HÖRBY MUSEUM, HERREVAD 1
TILLGÄNGLIGHETSANPASSNING
SITUATIONSPLAN 1:500/A3
BYGGLOVSHANDLING 2023-02-02

Bygg- och miljönämnden
2023-02-02
Diarienumr.: B-2022-339

Föreläggande om komplettering B-2022-339

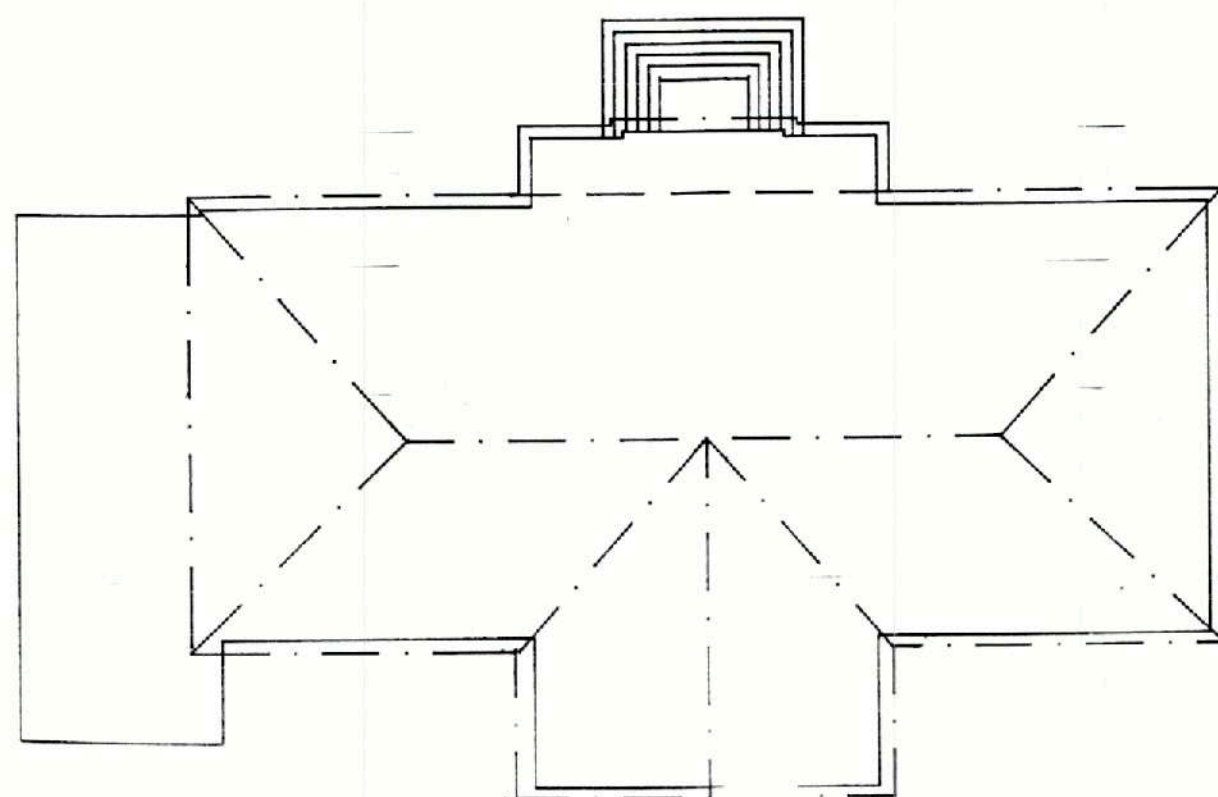
Tillbyggnaden placeras inom 4,5 meter från fastighetsgräns. Detta är en avvikelse mot gällande detaljplan.

2. Enligt beskrivning på inkommen situationsplan. Träd och växtlighet kompletteras längs fastighetsgräns i söder för att säkra insynsskydd till berörda rågrannar. Enligt tidigare inkommen förklaring till er framgår även om skuggningen av växtligheten, att denna inte kommer påverka rågrannar. (Separat text har skickats in tidigare om detta till handläggare)
3. Den sökta åtgärden kommer inte innebära någon förändring i befintlig verksam på berörd fastighet. Verksamheten kommer att bedrivas likt den gjorde innan museum stängdes ner. Den sökta åtgärden innebär endast att museet kommer bli öppet för alla eftersom åtgärden endast innebär att tillgängligheten för byggnaden förändras. Behov av utökad parkeringsmöjlighet anses inte behövas för den sökta åtgärden.

Avvikelsen för den sökt tillbyggnaden innebär att placeringen sker 3,15 m från fastighetsgräns.

Denna fastighetsgräns är mot en allmän väg. Detta innebär ingen påverkan för någon rågranne utan endast att byggnaden placeras närmare en allmän väg som kommunen är huvudman för.

Tillbyggnaden placeras efter befintlig byggnads placering. (Se situationsplan)

TRÄD OCH VÄXTLIGHET KOMPLETTERAS LÄNGS FASTIGHETSGRÄNS
I SÖDER FÖR ATT SÄKRA INSYNSSKYDD TILL GRANNAR.

Hörby Museum vill tillgänglighetsanpassa sina lokaler. Som ett led i detta arbete upprättas en ny, tillfällig entré som blir tillgänglig via en ramp och terrass längs byggnadens västra respektive södra fasad. Tillbyggnad av en terrass längs Hörby Museums söderfasad medför nya siktlinjer från terrass in till grannar i söder. I respekt för grannarna i söder behöver insynsskydd upprättas. Detta behov ska tillgodoses med träd och grönska. Med fördel en kombination av högre träd och lägre växtlighet. De nya träden tillför som en bonus även andra goda värden. Det blir en tydlig och rumsbildande gräns mellan privat och publikt. Eftersom de nya träden placeras norr om grannarnas uteplatser kommer skuggor från träden i huvudsak att falla på den egna fastigheten. Nyplantering av träd och grönska är också viktigt för biologisk mångfald. Exakt utformning och växtförteckning upprättas av landskapsarkitekt i ett senare skede.
